## 改善箇所説明図

### 基準不適合発生箇所

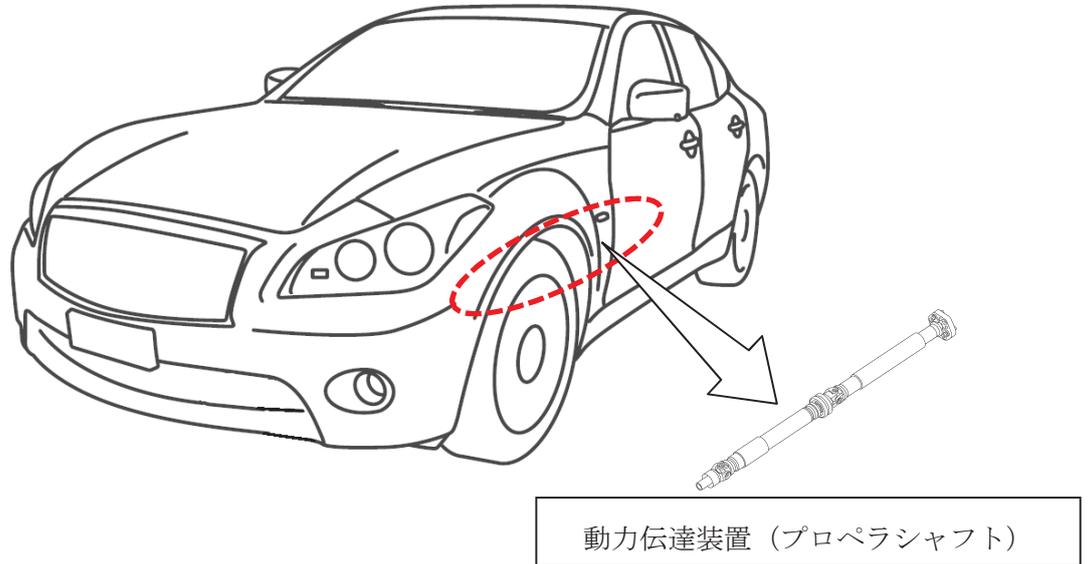
動力伝達装置において、プロペラシャフトの材料及び寸法が不適切なため、想定よりも疲労強度が不足しているものがある。そのため、プロペラシャフトに亀裂が発生する可能性があり、そのまま使用を続けると、最悪の場合、亀裂の進展によりプロペラシャフトが破損し、走行不能に至るおそれがある。

全車両、プロペラシャフトを対策品に交換する。

識別：金色のシールをモデルナンバープレートの右横に貼り付ける。
